Troca da junta do cabeçote

Mercedes-Benz

OM 457 | OM 460

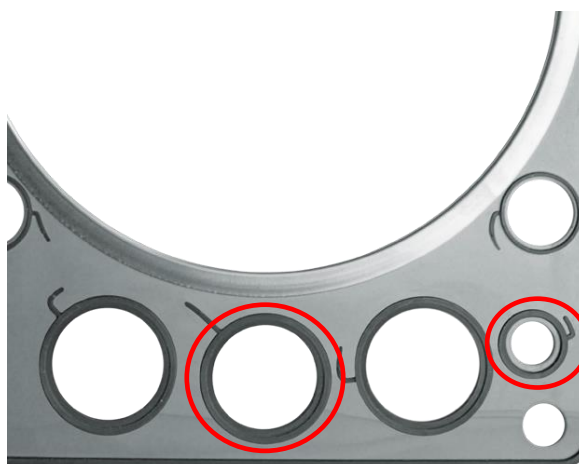
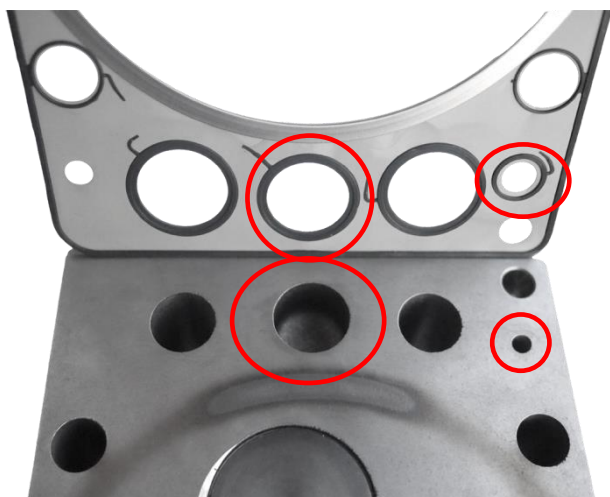
Até o número do motor 085588, foram instalados cabeçotes de cilindro com superfície de vedação lisa, sem ranhuras. (junta do cabeçote  462.451 - altura dos perfis de vedação elastoméricos: 1,8 mm)

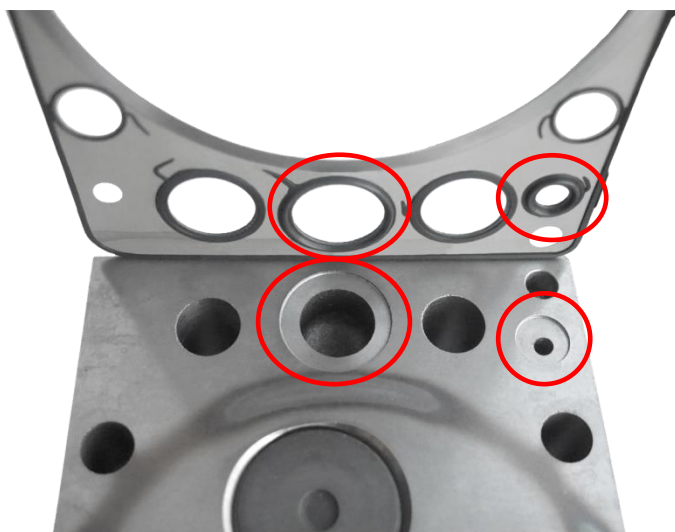
A partir do número do motor 085589, estão sendo usados cabeçotes modificados, com ranhuras fresadas para passagem de água e óleo.

Com a junta de cabeçote apropriada, os perfis de vedação elastoméricos foram correspondentemente aumentados (junta do cabeçote  462.202 - altura dos perfis de vedação elastoméricos: 3 mm). A vedação é possível somente com essa junta de cabeçote!

Por isso, antes de selecionar peças de reposição, preste atenção aos tipos de cabeçotes instalados e quais juntas de cabeçote são obrigatórias. Adicionalmente, devem ser observadas as instruções de montagem do fabricante.

- Cabeçote com ranhuras fresadas e junta de cabeçote com perfil de vedação aumentado ( 462.202)
- Cabeçote sem ranhuras e junta de cabeçote com perfil de vedação plano ( 462.451)
